Dodatek č. 1
ke SMLouvĚ O DíLO č. 1/2014 ze dne 26. 8. 2014

ARCHITEKTONICKÁ STUDIE
VENKOVNÍ UČEBNA PŘI ZŠ JOSEFA
SUKA A MŠ KŘEČOVICE

zpracoval:
Ing. Ladislav Trnka
02/2015

KONSTRUKČNÍ ŘEZ

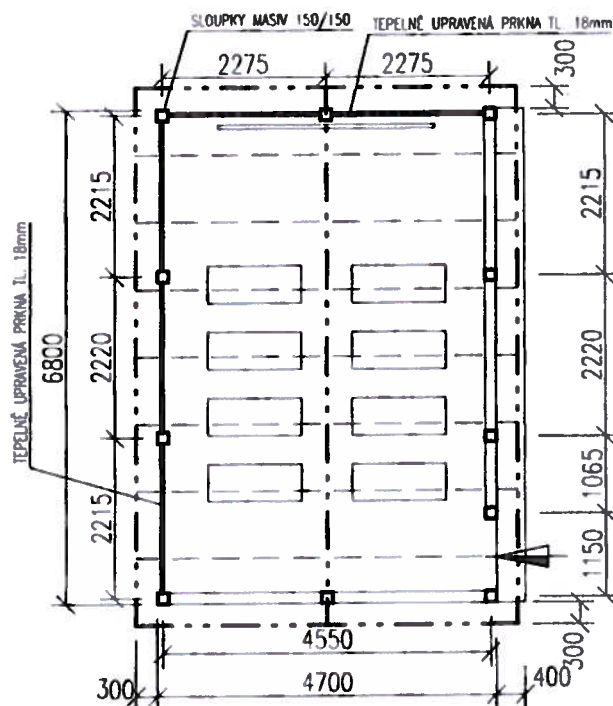
Dodatkem ke Smlouvě dochází ke změnám týkajících se výšky venkovní učebny. Změny nemají vliv na využití a funkci učebny, statiku, základní tvar budovy a cenu danou rozpočtem. Půdorysný tvar zůstane zachován včetně zadaných rozměrů. Zásadní změna se týká betonových základových patek, které budou sníženy cca o 500 mm. Učebna bude postavena na betonovém základu, který bude obsypaný kačírkem pro celkový praktický i estetický vzhled. Betonové základy budou zhuťněny pro bezpečnější ukotvení stavby učebny. Dále výška krovu bude snížena cca o 1000 mm a bude upraven úhel krovu na 24°. Materiály i postup prací bude zachován dle projektové dokumentace.

Budova je navržena jako objekt půdorysného tvaru obdélníku o rozměrech 6,8x4,55m na základových betonových patkách. Zastřešení představuje sedlová střecha se sklonem 24°, pokrytá bitumenovým šindelem.
